DESCRIPTION DE LA DEMANDE		référence dossier
Demande déposée le 02/04/2025		N° PA 87 114 2500001
Par :	SARL LOTICENTRE	Surfaces de plancher autorisées Destination :
Demeurant à :	34, rue du Gué de Verthamont 87000 LIMOGES	
Représenté par :	Monsieur GENESTE Hubert	
Pour :	Lotissement de 1 lot	
Sur un terrain :	Rue Wolfgang Amadeus Mozart	
Cadastré :	AH 441p

- pour réalisation d'un lotissement « Les Jardins de Mozart I » constitué de 1 lot à construire pour des constructions individuelles ;
- sur un terrain situé, rue Wolfgang Amadeus Mozart - 87350 PANAZOL,

Demande de permis d'aménager
N° PA0871142500001

N° 235/2025

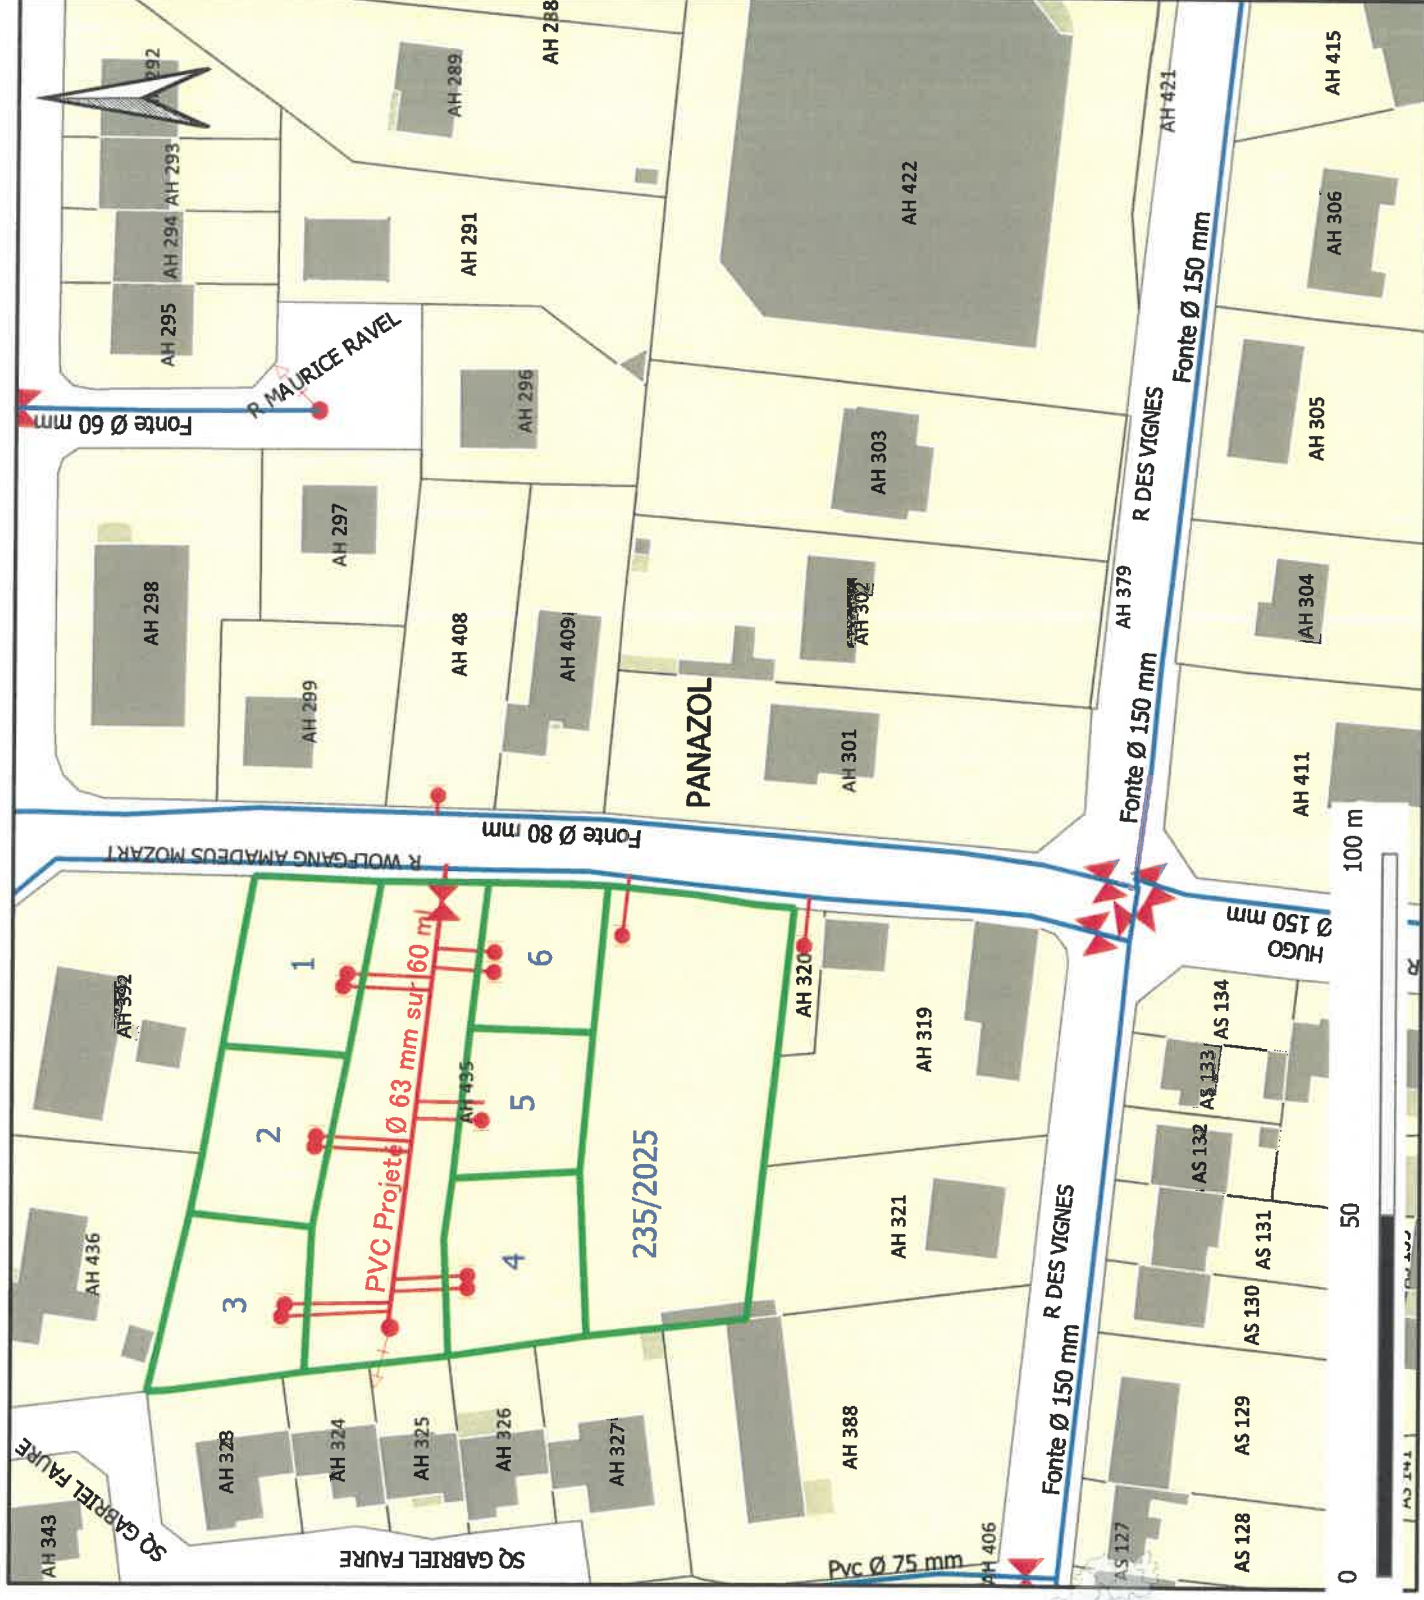
- Une canalisation de distribution en **P.V.C.** de diamètre 160mm existe en façade de la parcelle **441p**, section cadastrale **AH**.
- Le Service des Eaux des 3 Rivières, SE3R, pourra réaliser un branchement en **P.E.H.D. 32mm** sur la conduite précitée.
- Les frais de réalisation incomberont au propriétaire du foncier ou à l'acquéreur de la parcelle.
- Le futur abonné devra faire procéder à la pose d'un réducteur de pression individuel après le compteur.
